**CONFERENZA DI SERVIZI DECISORIA SIMULTANEA SINCRONA DEL 16/01/2020  
VERBALE DELLA 1° SEDUTA**

Istanza di autorizzazione per la costruzione di una infrastruttura passiva a Banda Ultra Larga (rete di comunicazione in fibra ottica) nelle aree Bianche del territorio dei Comuni di **Sarnano, Fiuminata, Sefro, Muccia, Valfornace per l'ex. Municipalità di Fiordimonte, Fiastra per l'ex. Municipalità di Acquacanina, Penna San Giovanni**, D.Lgs. n. 259 del 01/08/2003 (Codice delle comunicazioni elettroniche), D.Lgs. n. 42/2004 (Codice dei beni culturali e del paesaggio), L. n. 241 del 07/08/1990.

**Soggetto Proponente**

Figura 1 - Stralcio Tav. SC 01 - file "MUCCIA-PL-10"

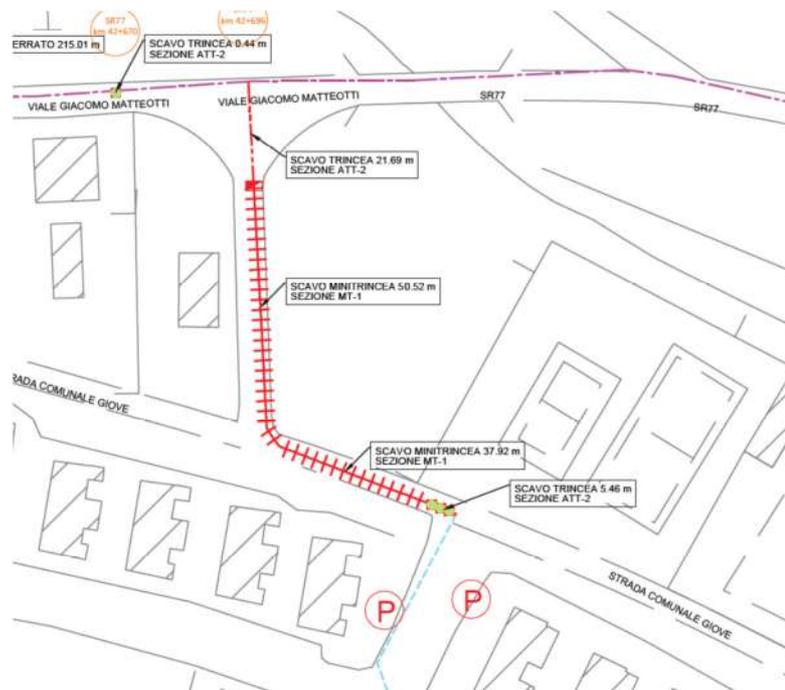
*Nella strada di collegamento tra Viale Giacomo Matteotti e Strada Comunale Giove, dove è previsto l'intervento in mini-trincea, come riportato in figura 1, sono presenti dei sotto-servizi di proprietà Enel e Telecom. Si chiede di riutilizzare dette reti interrante, in luogo dell'esecuzione degli scavi in mini-trincea, inoltre si chiede di spostare una Pac-Pal presente in zona all'intersezione tra la Strada Comunale Giove e l'ingresso della sovrastante area S.A.E. "Pian di Giove", dato che nel piazzale antistante, verranno costruiti due edifici comunali, quali una palestra ed un centro polifunzionale finalizzato all'empowerment delle giovani generazioni.*
